**SECCIÓN DE EVALUACIÓN DE IMPACTO AMBIENTAL**  
**INFORME TÉCNICO DE INSPECCIÓN AL ÁREA DE DESARROLLO DEL PROYECTO**

<b>Proyecto:</b>	VILLA NAMEC		
<b>Categoría:</b>	I		
<b>Promotor:</b>	JOSÉ MARÍA GUARDIA LÓPEZ		
<b>Representante Legal:</b>	N/A		
<b>Ubicación:</b>	Corregimiento de Monagrillo, Distrito de Chitré, provincia de Herrera.		
<b>Expediente No.:</b>	DRHE-I-F-35-2021		
<b>Fecha de la inspección:</b>	6 de diciembre de 2021		
<b>Fecha del Informe:</b>	7 de diciembre de 2021		
<b>Participantes</b>	<b>Nombre</b>	<b>Cargo</b>	<b>Institución</b>
	Francisco Cortés	Evaluador de Impacto Ambiental	MiAmbiente – Dirección Regional de Herrera
	José Guardia	En representación del promotor del proyecto	
	José Serrano	Consultor Ambiental

Fig. N° 3 Se observa drenaje existente el cual atraviesa una sección de la finca N°343633 (F) sobre el mismo existen ciertos árboles en especial Guácimo.

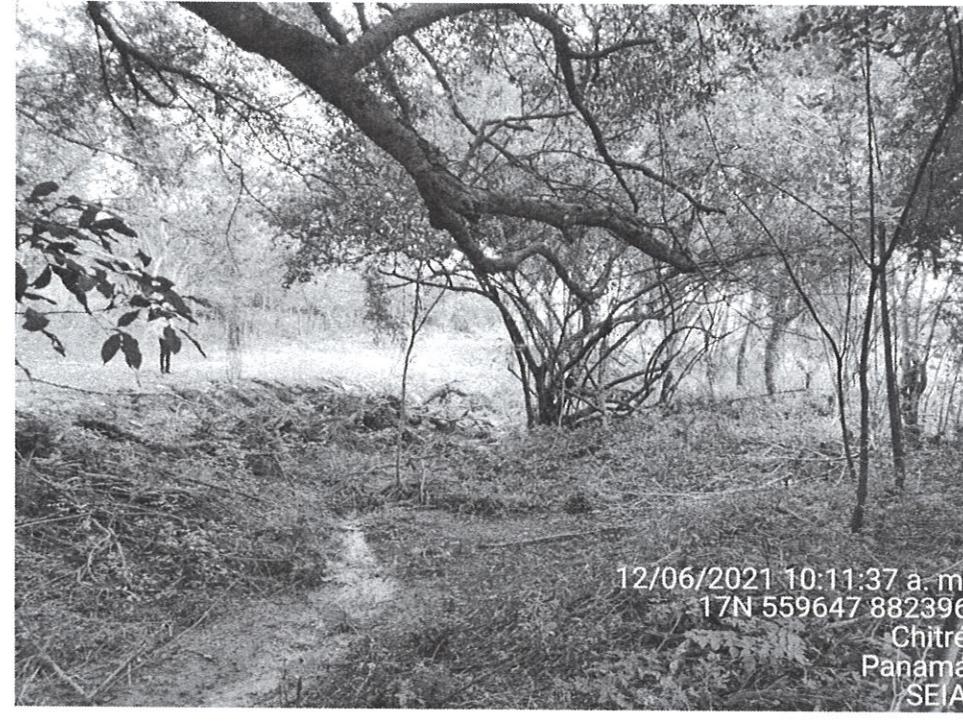
22. En inspección realizada se observó drenaje pluvial en el terreno donde se pretende desarrollar el proyecto, por lo observado debe indicar lo siguiente:

- a) Indicar si el drenaje atraviesa el polígono a impactar; en caso afirmativo debe:
    - a 1. Aportar coordenadas UTM Datum WGS 84, del alineamiento. Establecerlo en el plano respectivo.

- a 2. Indicar que tipo de infraestructura se llevará a cabo sobre el mismo. Aportar plano el cual debe estar aprobado por el MOP.
    - A 3. Indicar las actividades a ejecutar, ponderar impactos y presentar medidas de mitigación específicas para la infraestructura a realizar.
